Gemeinde Wesenberg, Bebauungsplan Nr. 12 und 3. Änderung des Flächennutzungsplans „Solarpark Ratzbek“

**Abwägung der Stellungnahmen aus der frühzeitigen Behördenbeteiligung (§ 4 Abs. 1 BauGB)  
und der frühzeitigen Öffentlichkeitsbeteiligung (§ 3 Abs. 1 BauGB)  
gleichzeitig: nach Einschätzung der Gemeinde wesentliche bereits vorliegende  
umweltbezogene Stellungnahmen gemäß § 3 Abs. 2 BauGB**

Stand: 28.05.2024

Abb: Gewässer nach Anlagenverzeichnis, Digitaler Atlas Nord

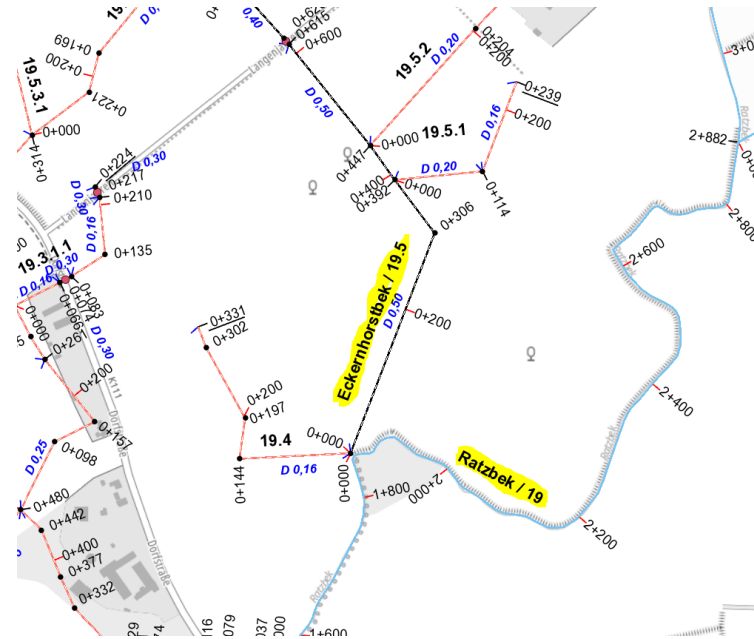
Gemäß der Satzung des WBV ist von verrohrten Gewässern und RoG ein Streifen von 6m zu beiden Seiten der Rohrachse von jeglicher Bebauung freizuhalten. In der Planzeichnung scheint nur ein Streifen von 6m berücksichtigt zu sein (der andere Streifen wurde anscheinend nur mit 2m dargestellt).

Der Stellungnahme wird gefolgt.

Die Vorgaben der Satzung des WBV wird gefolgt. Es werden beidseitig 6 m der Rohrachse von PV-Modulen freigehalten.
